ED-HMI3630-156C

产品变更通知

by EDA Technology Co., Ltd

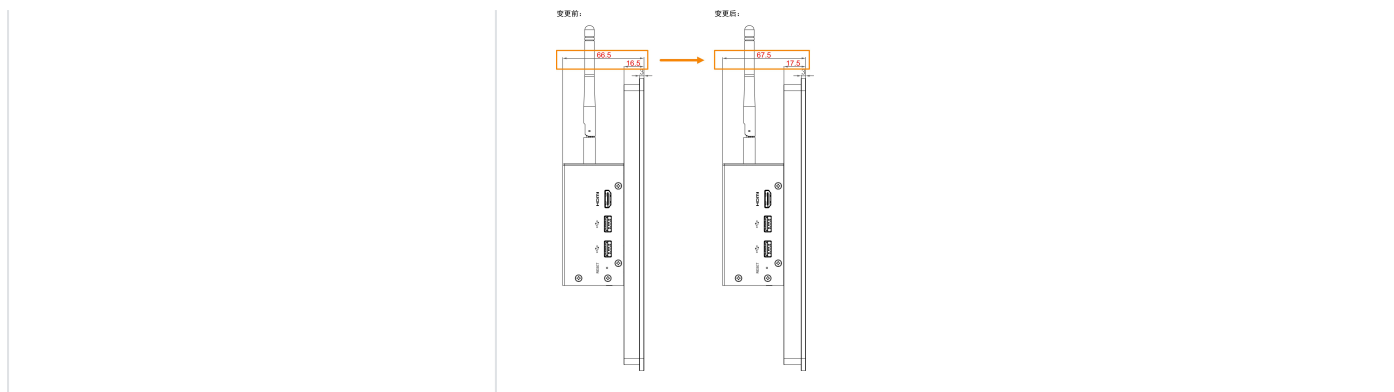
产品结构升级

变更点	说明
LCD屏框厚度增加1mm	对LCD屏框结构进行了优化设计，以预留更充裕的内部走线空间。 - LCD屏框厚度：由16.5mm调整为17.5mm。 - 产品总厚度：由66.5mm相应调整为67.5mm。
